**Modulo per la presentazione delle osservazioni per i piani/programmi/progetti sottoposti a procedimenti di valutazione ambientale di competenza statale**

**ID: Codice procedura (ID\_VIP/ID\_MATTM): 12691**

**“Progetto di un impianto eolico denominato "Pitigliano" ubicato nei comuni di Pitigliano (GR) e Sorano (GR) costituito da 20 (venti) aerogeneratori di potenza nominale 7,0 MW per un totale di 140,0 MW con relative opere connesse ed infrastrutture indispensabili”**

**Immagine 1. Vincoli ex art. 136 del CBC dal PIT della Regione Toscana e zona approssimativa dove è progettato l'impianto industriale.**

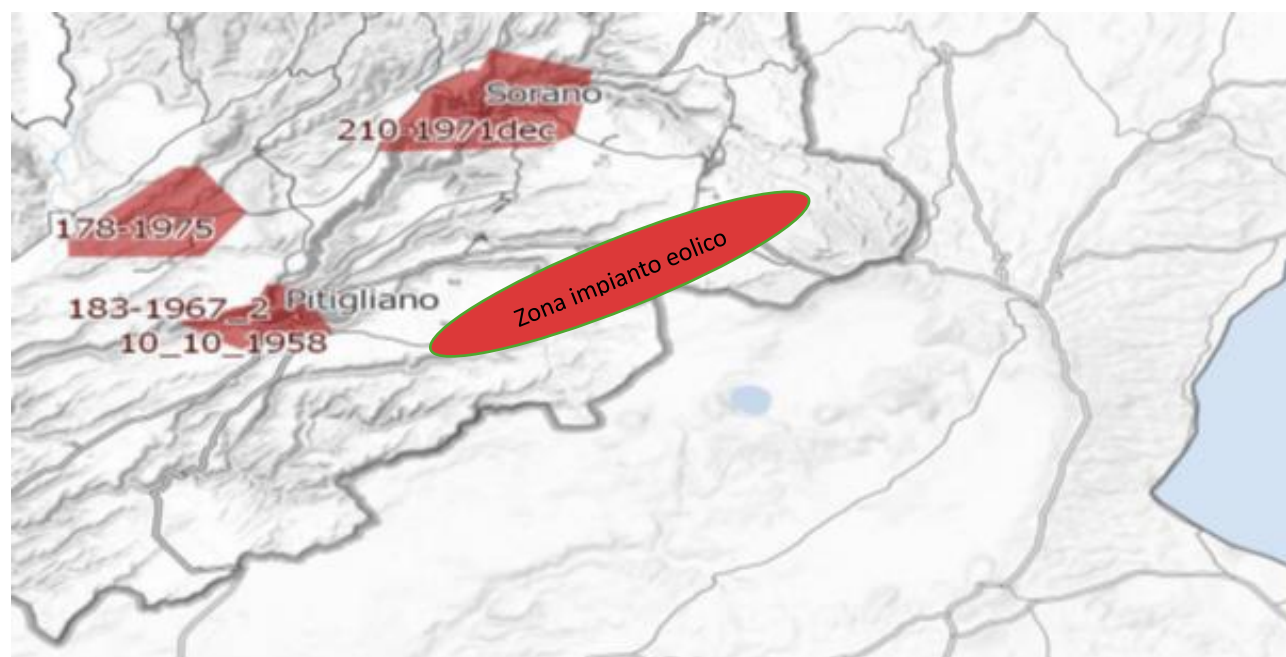
*Inoltre, come sostiene la Proponente parte dell'impianto si verrebbe a trovare a 3,5 km dal centro abitato di Sorano. Infatti, tre degli aerogeneratori WTG 08, 09, 10 sono addirittura all'interno delle fasce di rispetto dei 3 km del suo vincolo paesaggistico di notevole interesse pubblico ex art 136 del CBC. Si evidenzia che così si crea*

un'ulteriore incompatibilità con la tutela del Paesaggio.

Per quanto riguarda le numerose incompatibilità dell'impianto eolico "Pitigliano" con i copiosi e pregevoli beni culturali ed archeologici presenti e caratterizzanti questa parte di territorio tosco-laziale si rimanda alla documentazione prodotta dalla Proponente che ne individua una molteplicità. Questo gran numero di beni culturali insieme ad altre peculiarità evidenzia in modo lapalissiano che l'impianto eolico "Pitigliano" con la sua essenza e carattere industriali nulla avrebbe a che vedere con il contesto paesaggistico, culturale, storico, economico e delle tradizioni agroalimentari. L'impianto industriale si caratterizzerebbe pertanto come elemento estraneo ed avulso oltre che dalla realtà storica ed economica di questo territorio tosco-laziale anche dalla sua stessa e radicata identità culturale.

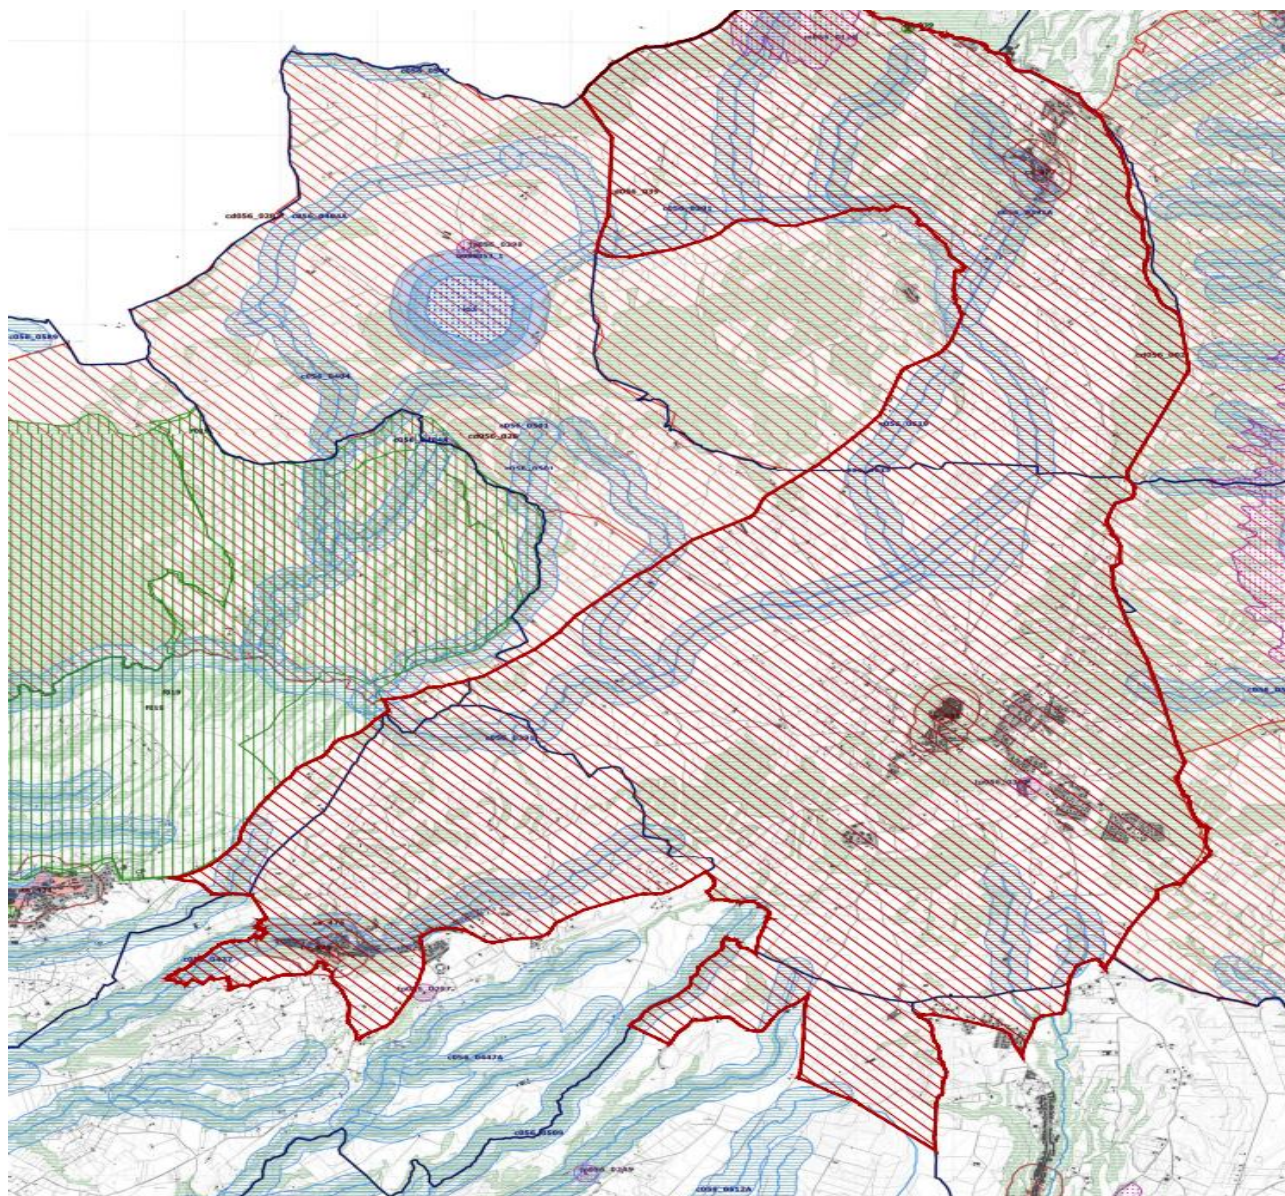
Come è illustrato nell'immagine si ribadisce che l'impianto industriale "Pitigliano" ricade completamente all'interno delle fasce di rispetto dei due vincoli di notevole

interesse pubblico e lambisce quelle di un terzo vincolo e quindi come affermato dal Consiglio di Stato nelle sentenze citate, l'impianto è insediato in area non idonea ai sensi dell'art. 20 comma 8 lettera c quater del D.Lgs. n. 199/2021 e ss.mm.ii al contrario di quanto sostiene la proponente.

**Immagine 3. Cumulo di una parte di impianti eolici, fotovoltaici e geotermici industriali in progettazione ed esistenti intorno all’eolico industriale “Pitigliano”.**

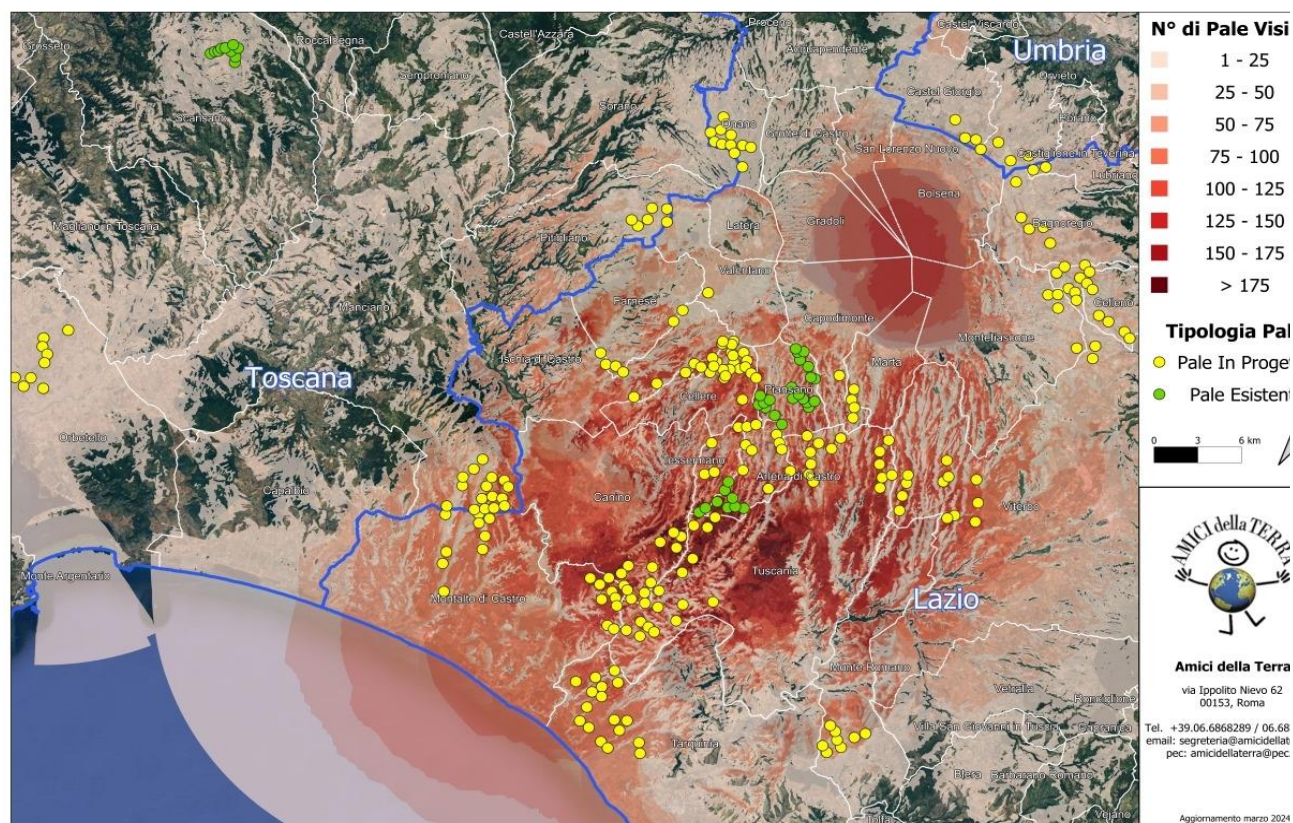
Beni Culturali “*Ambito paesaggistico, geologico e geomorfologico dell’orlo della caldera di Latera ...*” Non vengono nemmeno citati gli impianti eolici in progetto al MASE, il “Rempillo” (6 aerogeneratori) e un altro in verifica amministrativa di 14 aerogeneratori e 72, 6 MW. Ad oggi nei territori di Pitigliano, Sorano e in quello limitrofo potenzialmente potrebbero essere insediati 40 aerogeneratori alti 200 metri e larghi 170. Ma la proponente non cita neanche altri impianti che creerebbero il cumulo e quindi maggiore impatto. Infatti, sul territorio della “Città del Tufo” (Sorano e Pitigliano) impatterebbero anche l’impianto eolico “Montarzo” di Onano con 13 aerogeneratori con le dimensioni ricordate, l’altro eolico industriale nel territorio di Valentano con sette aerogeneratori (stesse dimensioni), gli impianti di Farnese con un minieolico di 3 Torri alte 60 metri già installate in località Poggio del Crognolo e l’impianto eolico industriale “Vallerosa” (7 aerogeneratori alti 200 metri e larghi 158 metri) in procedura VIA presso la Regione Lazio. Inoltre, altri impianti del minieolico già presenti a Valentano, Cellere e Piansano e due progetti eolici industriali con le stesse dimensioni (200 m x 170 m) nel Comune di Ischia di Castro. La valutazione del cumulo non prende neanche in considerazione gli impianti industriali di fotovoltaico e agrivoltaico in progetto a Farnese, Valentano, Ischia di Castro, Cellere. L’impianto geotermico in procedura Via al MASE, progettato nella Caldera di Latera. Quindi è stata effettuata una valutazione del potenziale impatto cumulativo non veritiera a dispetto di quanto affermato dalla proponente che sostiene di aver preso in considerazione uno spazio di 10 km intorno al suo impianto per gli impatti che si creerebbero.

**IMMAGINE n. 2** Impianto eolico industriale “Pitigliano” e distanze aerogeneratori dai Vincoli della Conca del Lago di Mezzano...

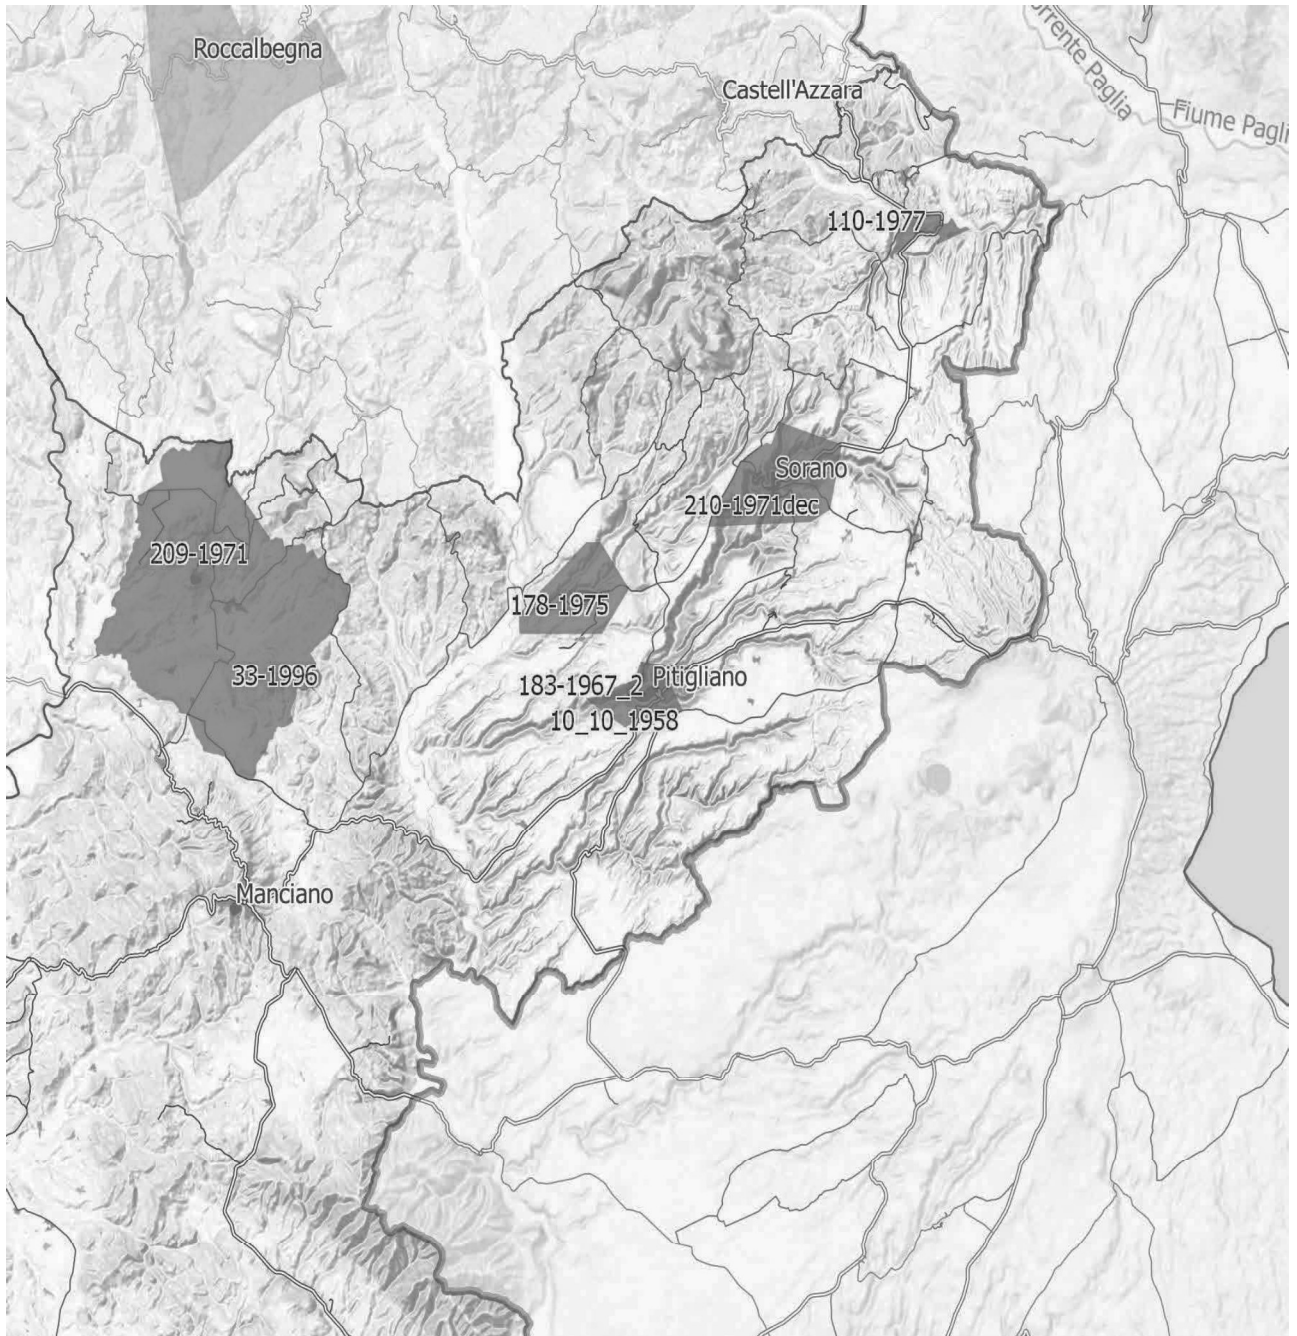
Al contrario si evidenzia che l'impianto eolico industriale citato non solo ricadrebbe con tutti e 20 gli aerogeneratori all'interno delle fasce di rispetto di 3 km di due vincoli paesaggistici di notevole interesse pubblico esistenti nella Regione Lazio e con una parte di essi nel vincolo paesaggistico del Centro abitato di Sorano ( GR) quindi in aree non idonee all'installazione di impianti di energia rinnovabile. Addirittura, alcuni aerogeneratori sarebbero ubicati a poche centinaia di metri dai perimetri dei due vincoli paesaggistici laziali ex art 136 del CBC.

**IMMAGINE n. 3 Impianto eolico industriale "Pitigliano" e distanze aerogeneratori dai Vincolo "Orlo della Caldera di Latera."**

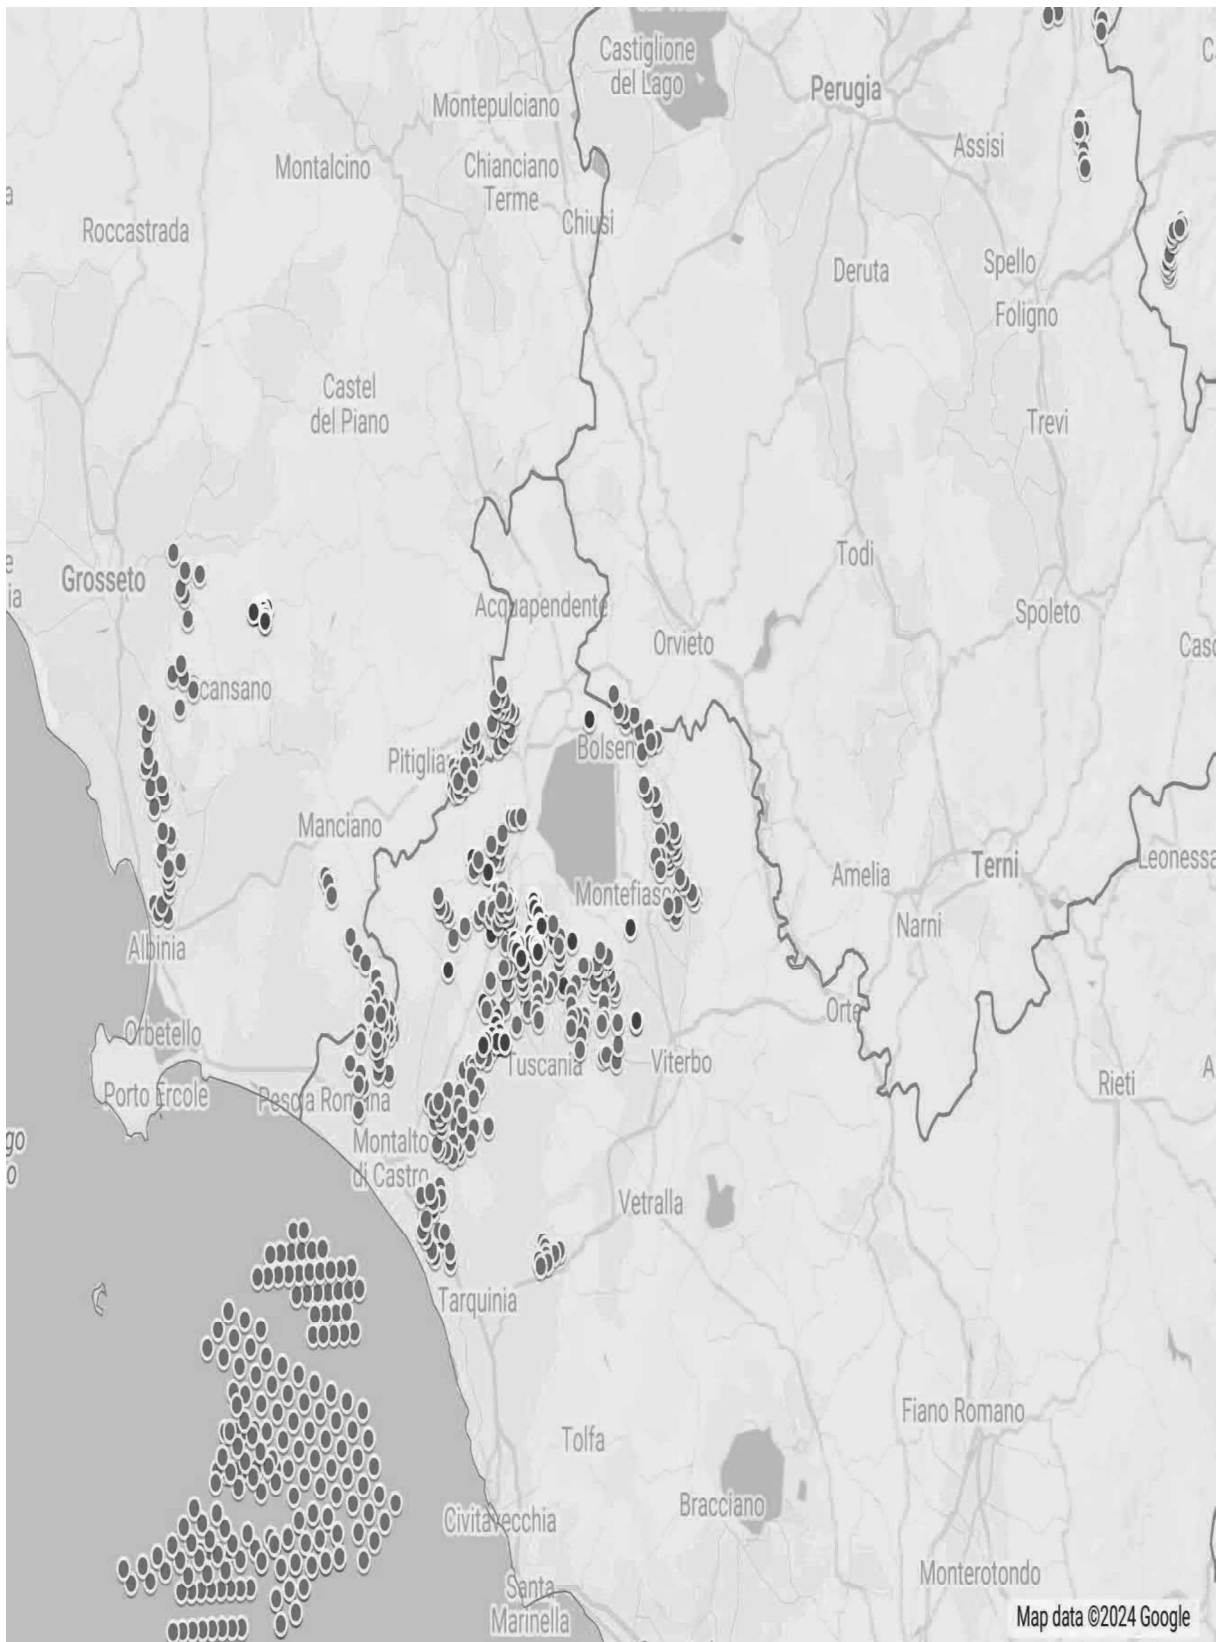
Concludendo, si evidenzia ancora che la proponente non effettuando la procedura prevista dalla Parte III delle Linee Guida nazionali ha ignorato un vincolo paesaggistico di notevole interesse pubblico istituito con un provvedimento del Segretariato regionale del Ministero della Cultura per il Lazio che ha emanato il Decreto di dichiarazione di notevole interesse pubblico n. 22 del 15.02.2024 ai sensi e per gli effetti dell'art. 136, co. 1, lett. c) e d) del decreto legislativo 22 gennaio 2004, n. 42, "Ambito paesaggistico, geologico e geomorfologico dell'orlo della caldera di

**IMMAGINE n. 7** Mappa della intervisibilità degli impianti eolici elaborata dall'Associazione nazionale Amici della Terra. La mappa non è aggiornata comunque rende molto bene dell'enorme impatto visivo creato dal cumulo degli impianti.

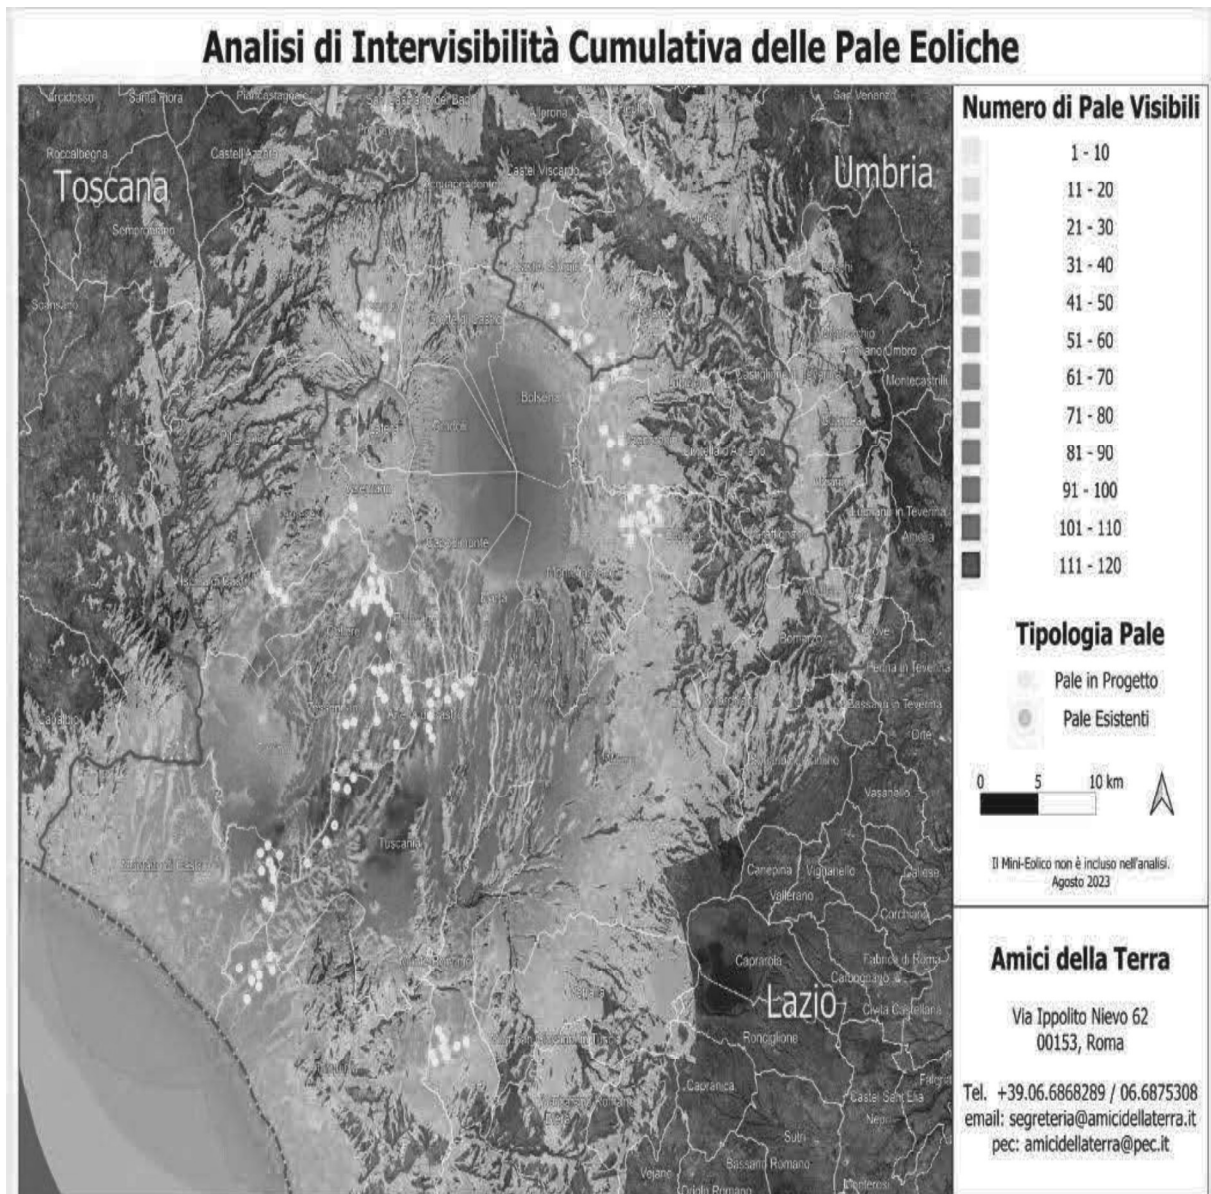
Riguardo al cumulo degli impianti FER, le mappe prodotte dalla proponente riguardano, come già evidenziato, soltanto una parte molto piccola degli impianti FER dell'area intermedia e vasta e in particolare di quelli eolici che contribuiscono a creare un notevole cumulo e la saturazione del territorio tosco laziale. Riguardo al cumulo dei soli impianti eolici si riporta la mappa dell'intervisibilità degli impianti eolici elaborata dall'Associazione nazionale “Amici della Terra”.

Se agli impianti eolici rappresentati qui sopra che non comprendono sia l'impianto eolico Pitigliano e le altre 14 pale del progetto eolico in verifica amministrativa sempre nel territorio di Pitigliano si aggiungono i migliaia di ettari (7000 fin'ora) di territorio occupato dagli impianti fotovoltaici e agrivoltaici e dalle altre tipologie appare chiaro il numero spropositato degli impianti FER nella bassa toscana e nella Tuscia.
